Mission régionale d'autorité environnementale

**Avis délibéré de la mission régionale  
d'autorité environnementale  
Hauts-de-France  
sur le projet de parc éolien de la société « La Petite Sole »  
sur les communes de Godenvillers et Tricot (60)**

n°MRAe 2021-5767

Carte de présentation du projet (page 10 du document cartes et plans assemblés)

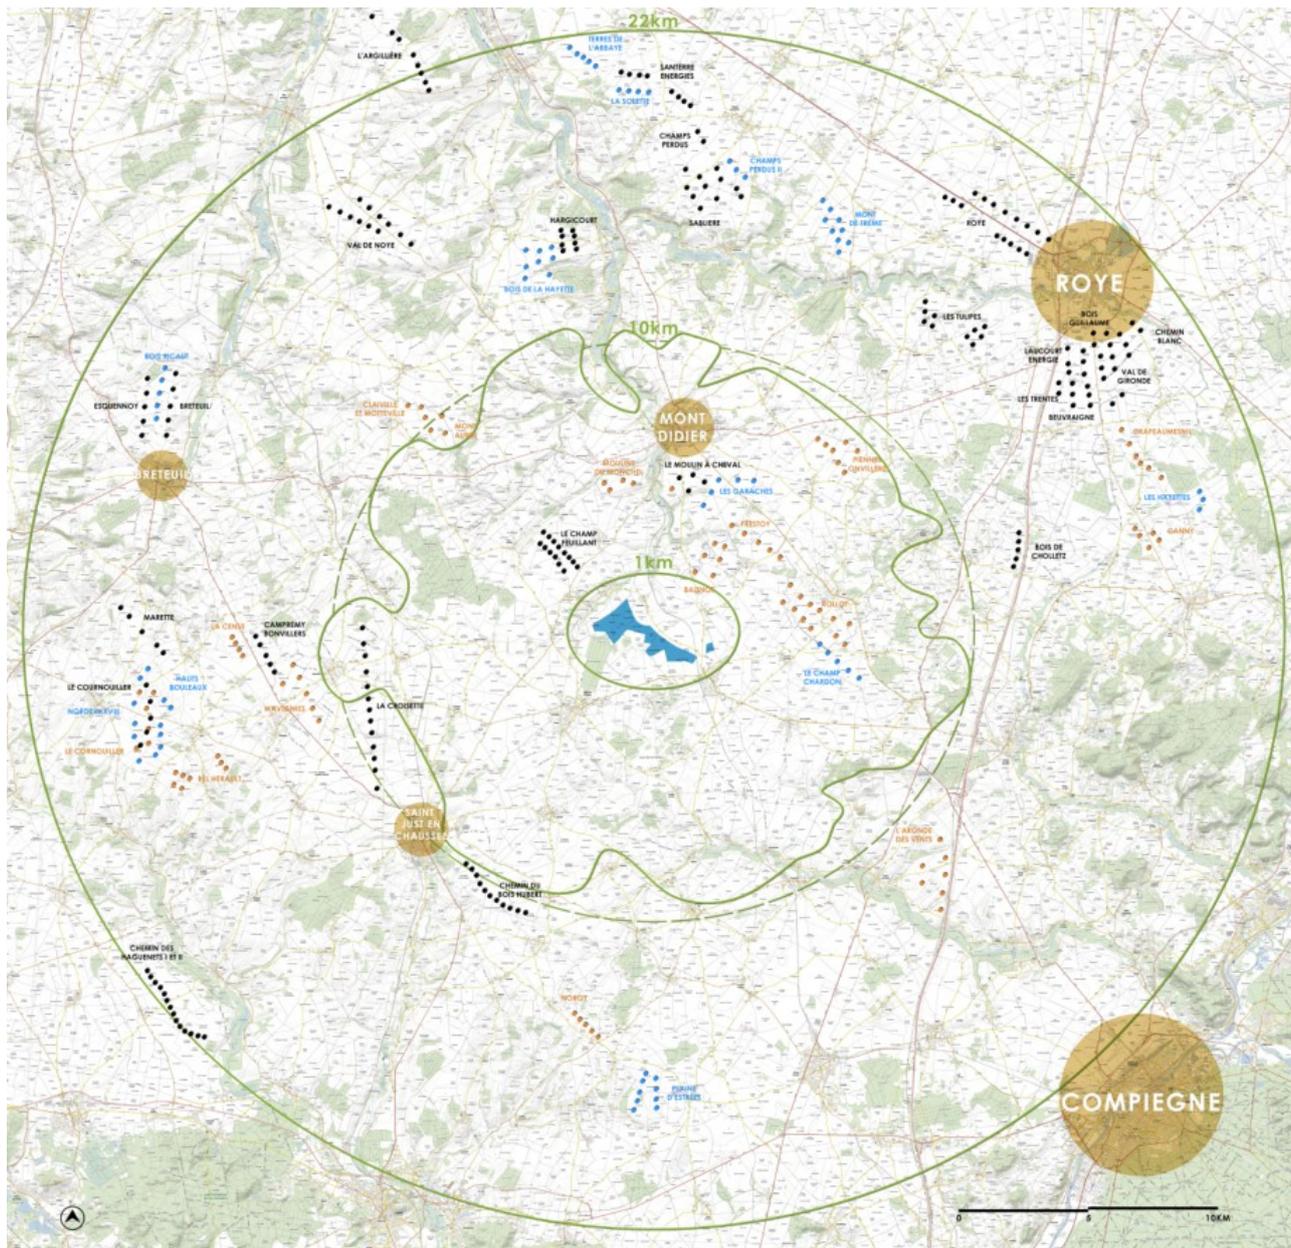
La question du raccordement des six éoliennes à un poste source est abordée très succinctement page 145 de l'étude d'impact. Il est seulement précisé que la solution technique de raccordement au réseau électrique sera formulée par Enedis une fois les autorisations obtenues dans le cadre du schéma régional de raccordement au réseau des énergies renouvelables (S3REN) Hauts-de-France. Cependant, le raccordement est un élément du projet, qui doit être étudié.

Le raccordement fait partie du projet dès lors qu'il est réalisé dans le but de permettre aux éoliennes de fonctionner. L'autorité environnementale recommande de prendre l'attache des gestionnaires de réseaux pour confirmer ou infirmer la possibilité de se raccorder à un poste source. Elle recommande également d'évaluer les impacts prévisibles de ce raccordement au vu des informations disponibles, en particulier de déterminer si des espaces à enjeu seraient concernés par les travaux de raccordement et si des créations de lignes aériennes seraient nécessaires.
